## 改善箇所説明図

### 基準不適合発生箇所

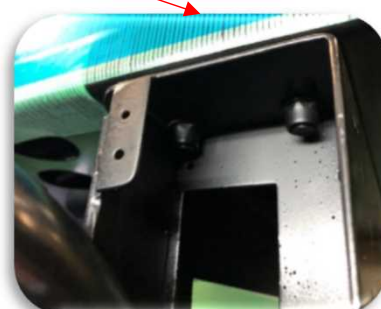
架装にて交換した後部座席において、座席フレームの強度が不足している。そのため、事故等の衝撃により、座席が保持できず、車体から外れてしまい、乗員を安全に保護することができないおそれがある。

- ① 座席ベルトを座席内蔵式から車体への取付に変更する。
- ② 衝突時に座席スライドレール脱落を抑制する座席傾き抑制金具を座席フレーム中央に2ヵ所追加する。
- ③ 座席フレームとスライドレールアンカーフレームを固定しているボルト&ナットを対策品に交換する。

対策部品  
座席ベルト取付部を車体へ変更

対策部品  
座席傾き抑制金具

対策部品  
固定ボルト&ナット

対策前  
固定ボルト&ナット

識別： 交換部品のボルトナットに識別として白色ペイントをする。
